Settore Manutenzione del reticolo idraulico/irriguo
e Istruttorie tecniche
MV/RA

OGGETTO: Procedimento autorizzatorio unico di VIA relativo al progetto “Progetto di un impianto agrivoltaico denominato “Molinella” di potenza pari a 24,99 MWp da realizzarsi nel comune di Molinella (BO), e delle relative opere di connessione da realizzarsi nei comuni di Molinella (BO), Argenta (FE) e Portomaggiore (FE)” presentato da Molinella Energy S.r.l. Avvio del procedimento ai sensi dell’art.16 della L.r. 4/2018 e convocazione conferenza di servizi istruttoria
Richiesta integrazioni (Codice pratica 202510710).

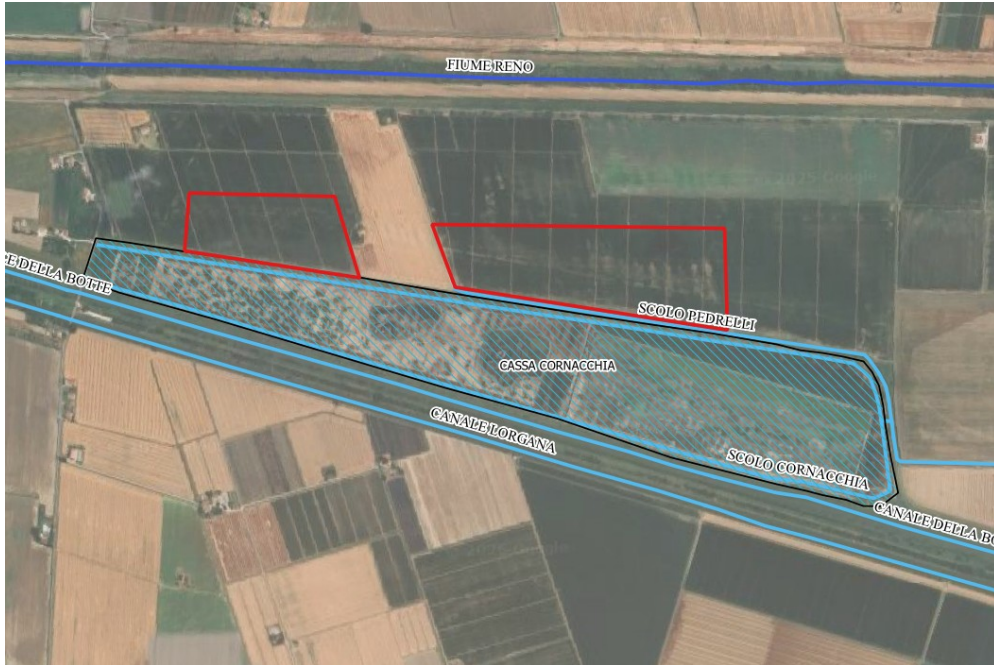
- la superficie complessiva delle zona oggetto di trasformazione è pari a 0,58 Ha Lotto Ovest e 0,85 Ha Lotto Est ed è prevista la realizzazione di n. 2 sistemi di laminazione, a cielo aperto, con capienza di volume utile rispettivamente pari a 294 mc e 445 mc, conforme a quanto richiesto dalla normativa PSAI Reno;

- per il computo della superficie impermeabile il proponente considera la quota parte di viabilità interna quale contributo maggiore (quasi la totalità dell’area trasformata), mentre non vi sono indicazioni in merito al contributo dato dai moduli dei pannelli fotovoltaici;

- il proponente individua (erroneamente) quale recapito delle acque meteoriche laminate lo scolo Cornacchia, fosso di magra della cassa Cornacchia, che confina a Sud con le aree oggetto di intervento.

- in merito allo scarico delle acque meteoriche nello scolo Cornacchia si precisa che l'area di intervento ricade nel bacino dello scolo Pedrelli (lotto Ovest) e dello scolo Larga Maggiori (lotto Est);
- la proiezione dei moduli dell'impianto fotovoltaico costituisce area utile al calcolo dei volumi di laminazione;

- non sono stati allegati elaborati (planimetrie e sezioni) inerenti il sistema di laminazione in progetto per ogni lotto;
- non è stata prodotta una relazione che contenga una valutazione sul Rischio Alluvione relativa all'intervento in oggetto, con individuazione di eventuali misure - strutturali e non - di contenimento del rischio stesso e asseverazione da parte del tecnico abilitato del non aumento o accettabilità del Rischio residuo.

- planimetria sistema drenaggio acque meteoriche con indicazione del sistema di laminazione proposto e i relativi punti di scarico (se in corso d'acqua superficiale di Bonifica o privato o in pubblica fognatura) nonché di tutte le opere accessorie interferenti con la fascia di tutela consortile;

- planimetria della vasca di laminazione (o del sistema di laminazione proposto) e relative tubazioni di arrivo e scarico;
- sezione della vasca di laminazione (o del sistema proposto) e dettaglio del punto di carico e scarico della vasca (o del sistema proposto) con indicazione delle quote di posa delle tubazioni e le loro caratteristiche geometriche;

- sezione quotata del corpo idrico recettore (es. fosso privato o canale di bonifica) in corrispondenza del punto di scarico del sistema di laminazione;

- aggiornamento della relazione idraulica esplicativa inerente il rispetto del principio dell'invarianza idraulica (calcoli dei volumi, modalità di funzionamento del sistema di laminazione...) chiarendo il contributo impermeabile dato dai pannelli fotovoltaici;
